女川原子力発電所2号炉 運転中の原子炉における 炉心損傷防止対策の有効性評価について

平成31年1月
東北電力株式会社

1. LOCA時注水機能喪失に係る変更について(2/6) 変更内容について

1. LOCA時注水機能喪失に係る変更について(4/6) 変更内容について

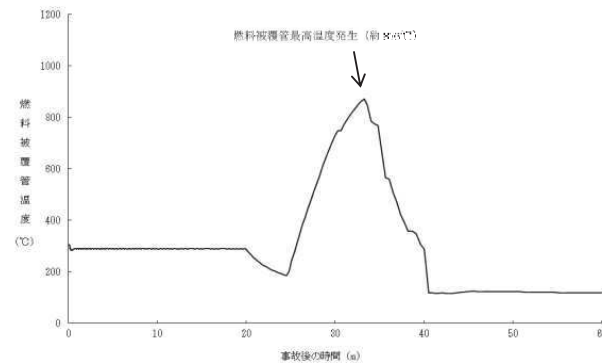
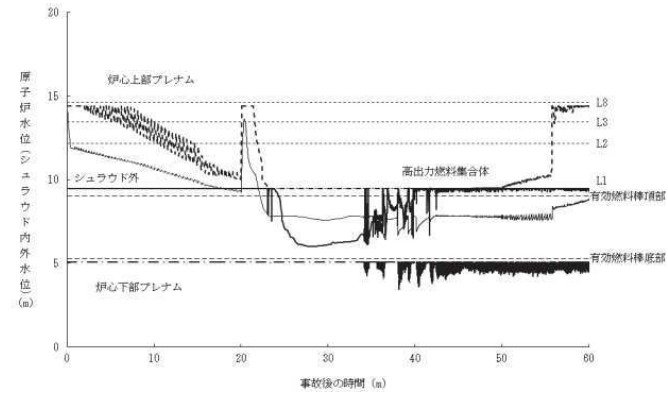
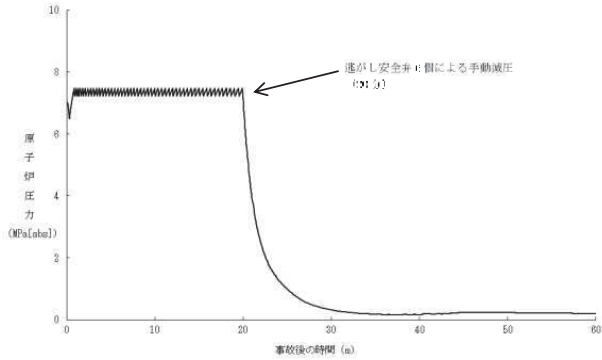
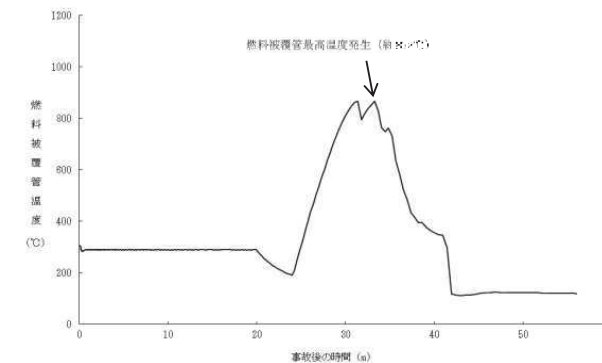
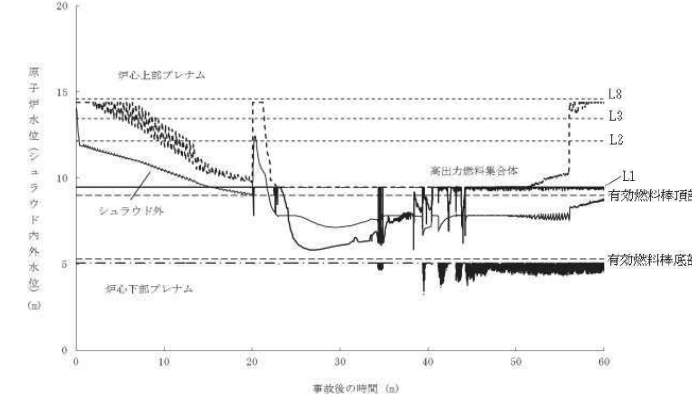
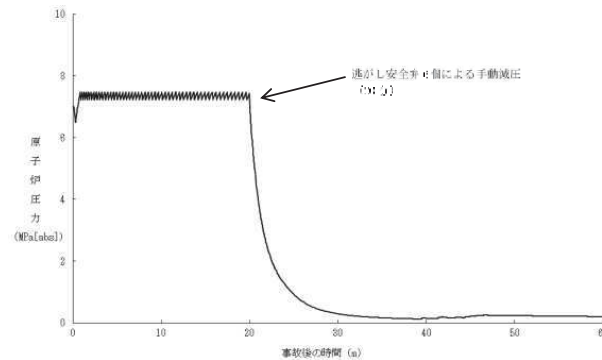
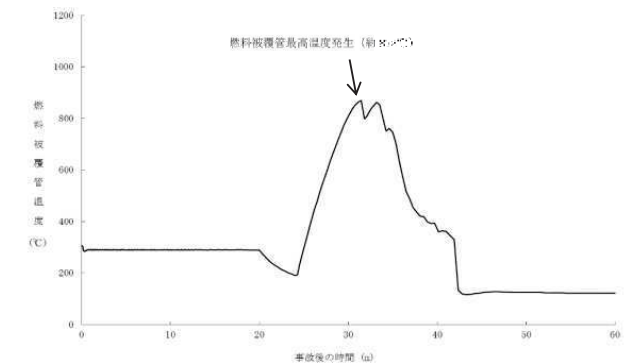
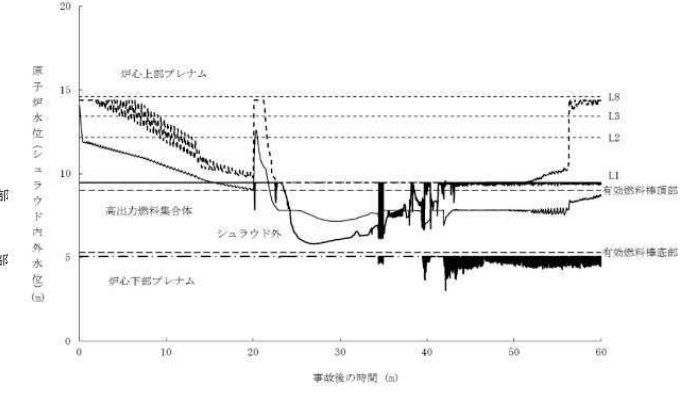
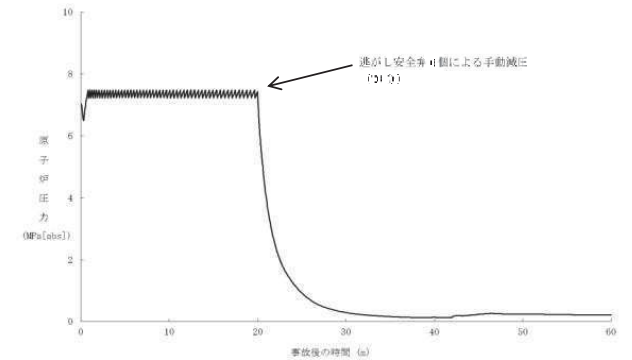
変更点4: 想定する破断位置及び破断面積(詳細は次頁以降を参照)

- 気相部に接続する主蒸気配管, 液相部に接続する再循環配管と底部ドレン配管では、事象進展に有意な差はないことから、格納容器過圧・過温破損シナリオで原子炉冷却材圧力バウンダリに接続する配管の中で接続位置が低く最大口径である再循環配管を想定していることを考慮し、再循環配管を破断位置として設定することに変更
- 破断面積については、燃料被覆管の破裂発生を防止可能な範囲で事象進展の特徴を代表でき、操作時間余裕が確保できる破断面積として 1.4cm^2 を設定

主蒸気配管(破断面積: 1.4cm²)

再循環配管(破断面積: 1.4cm²)

底部ドレン配管(破断面積: 1.4cm²)

1. LOCA時注水機能喪失に係る変更について(5/6) 変更後の解析条件の考え方

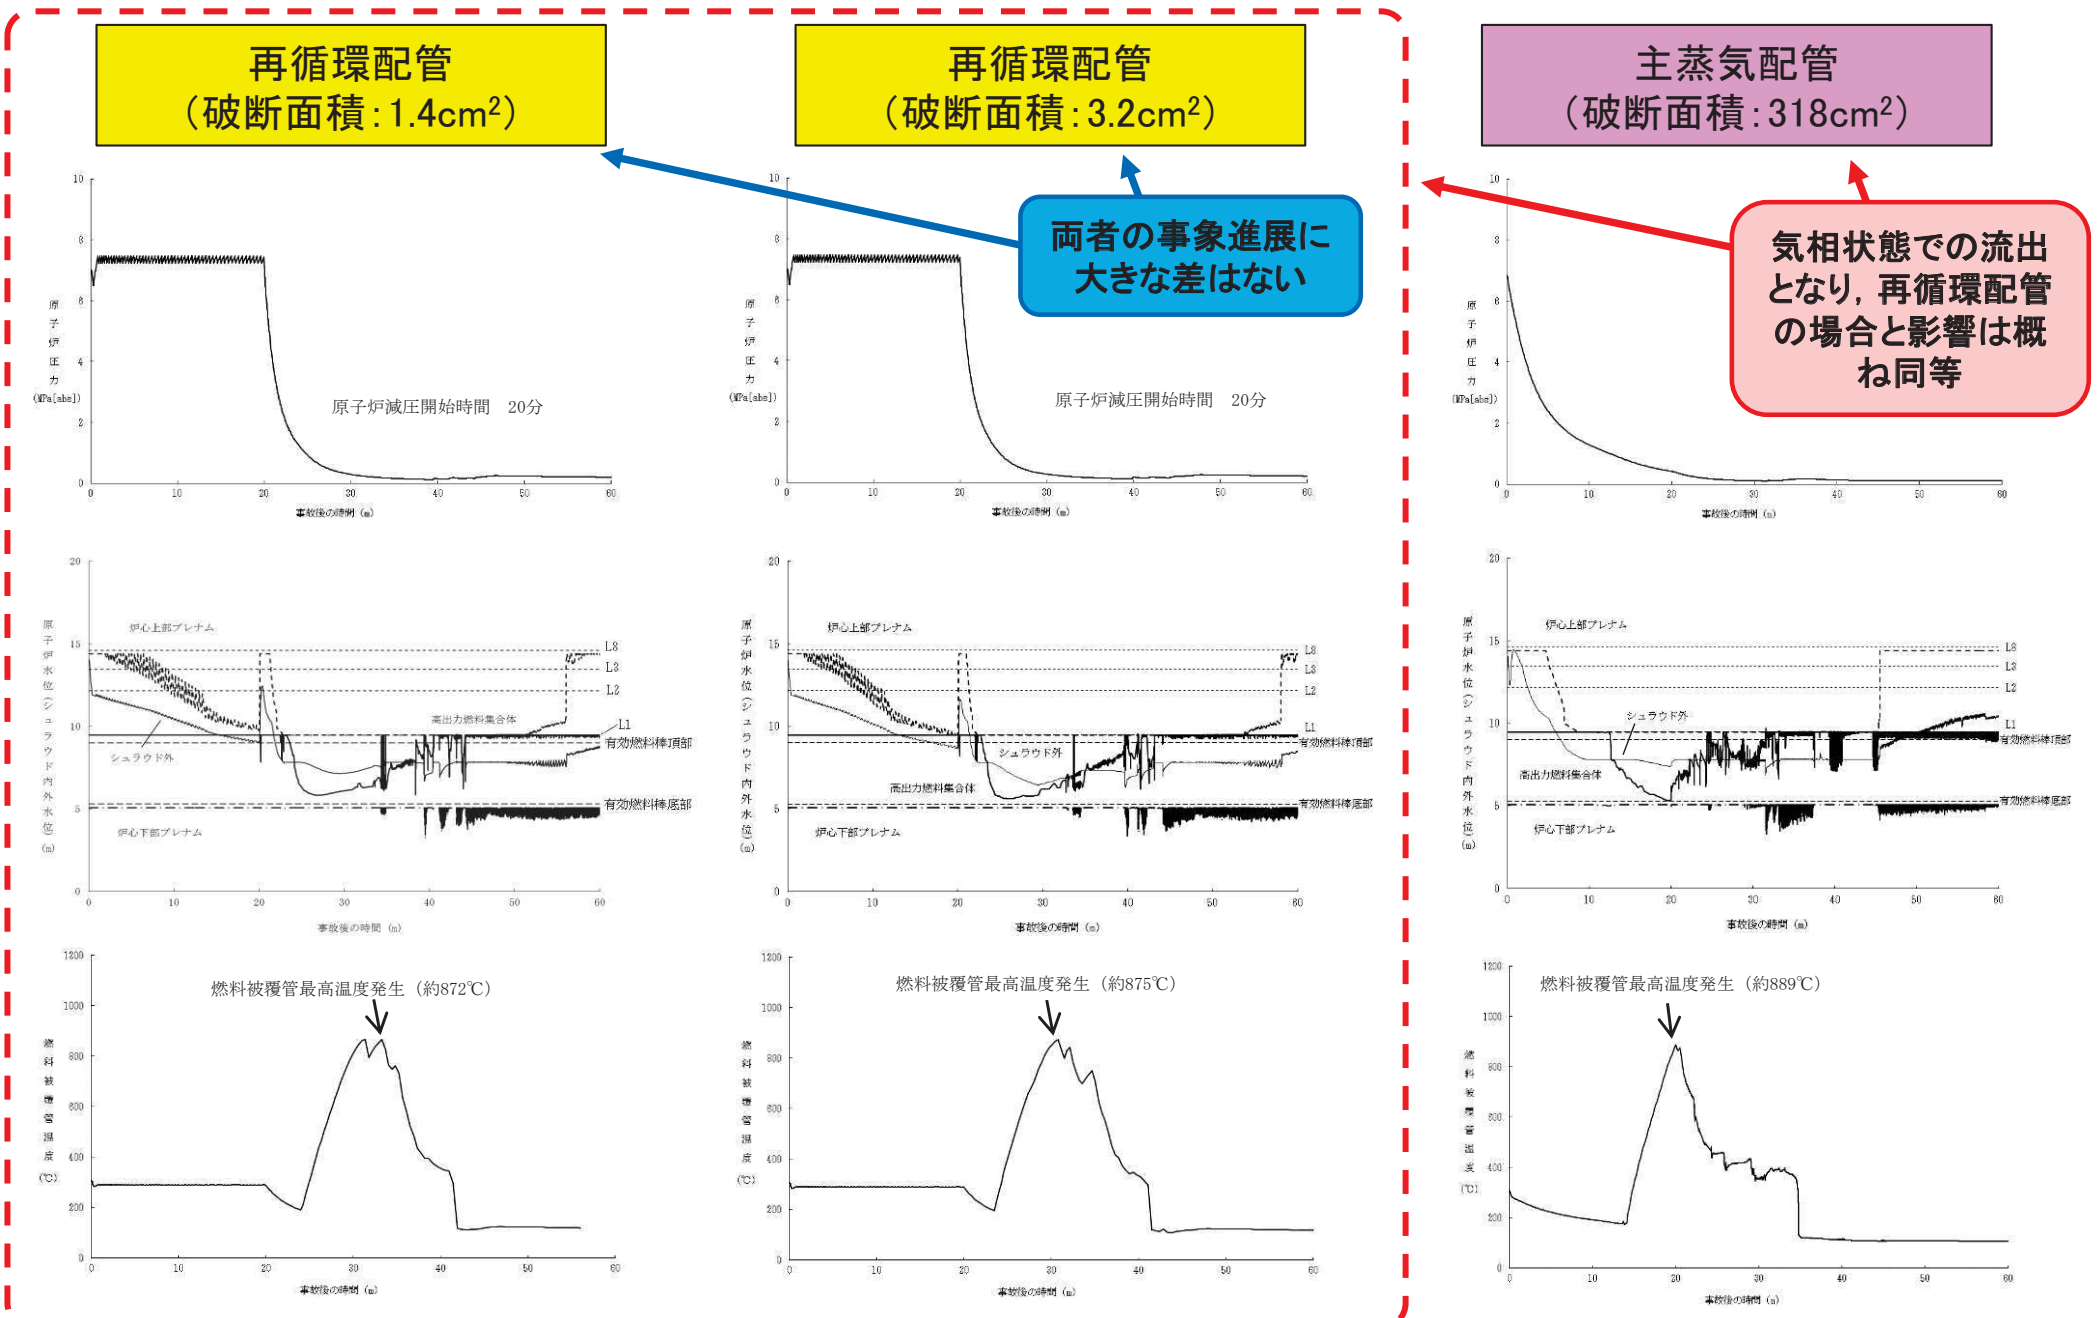
低圧代替注水系(常設)(復水移送ポンプ)を用いた炉心の冷却等による炉心損傷防止対策の有効性の確認を行う観点から、燃料被覆管の破裂が生じた場合、敷地境界での実効線量の目安(発生事故あたり概ね 5mSv 以下)を満足できなくなる可能性があることから、燃料被覆管の破裂を回避できる範囲を考慮し、破断面積及び破断位置を設定。

- ・破断位置 : 再循環配管(出口ノズル)
- ・破断面積 : 1.4cm^2

- ・再循環配管における破断面積 1.4cm^2 (※1, ※2)を解析における事故条件として設定
- ・また、破断面積の不確かさを考慮し、 3.2cm^2 の破断面積まで燃料被覆管の破裂の回避が可能
- ・破断面積 1.4cm^2 及び 3.2cm^2 の事象進展は同程度であり、破断面積 1.4cm^2 に代表性があることを確認

※1 液相状態での流出となるため、気相状態での流出に比べて原子炉冷却材の流出量が大きく、気相部配管(主蒸気配管)における破断 318cm^2 に相当

※2 操作時間余裕として5分が確保されていることを確認
